改善箇所説明図

不具合発生箇所

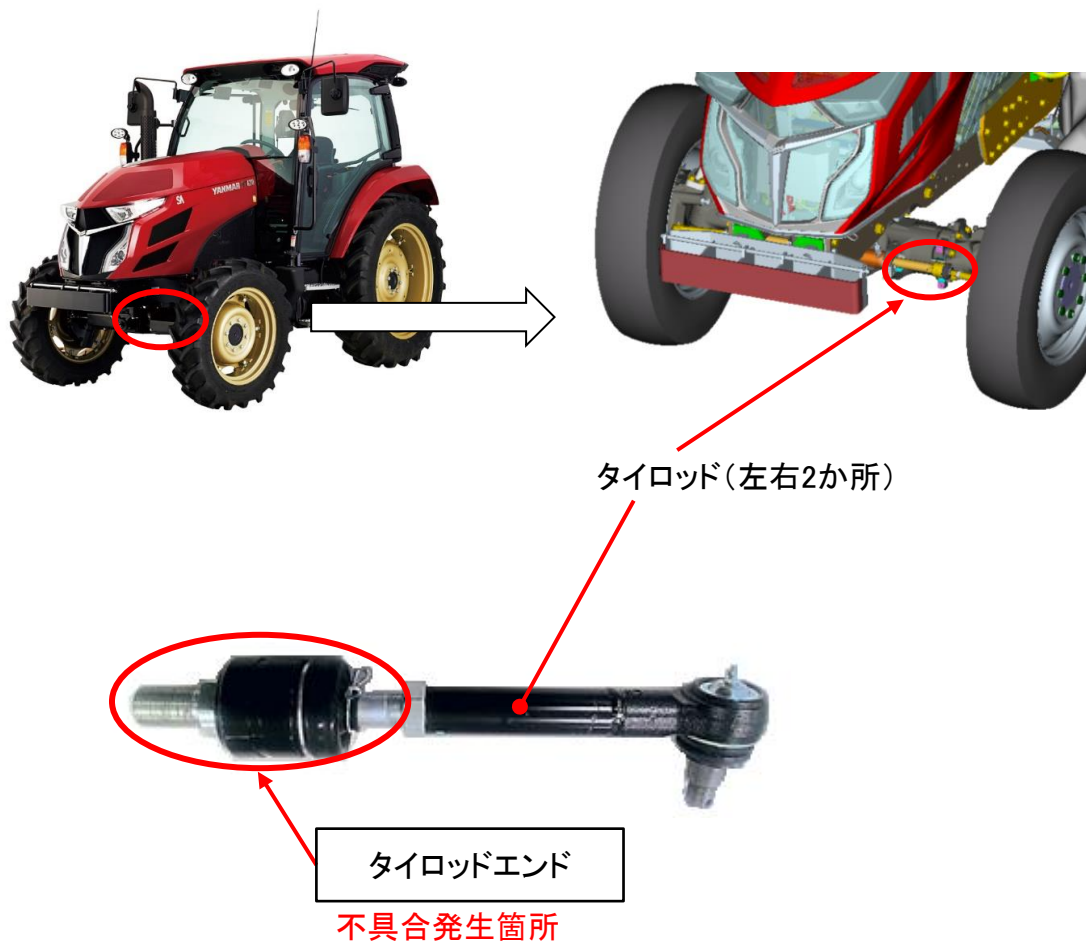
農耕用トラクタのタイロッドにおいて、タイロッドエンドの製造が不適切なため、タイロッドエンドが正しくカシメられていないものがある。そのため、ステアリング操作時にタイロッドエンドに過度の応力がかかり、そのままの状態で使用を続けると、タイロッドエンドが損傷し、最悪の場合、タイロッドが破損し、操舵不能となるおそれがある。

全車両、タイロッドエンドを良品に交換する。

は交換部品を示す。
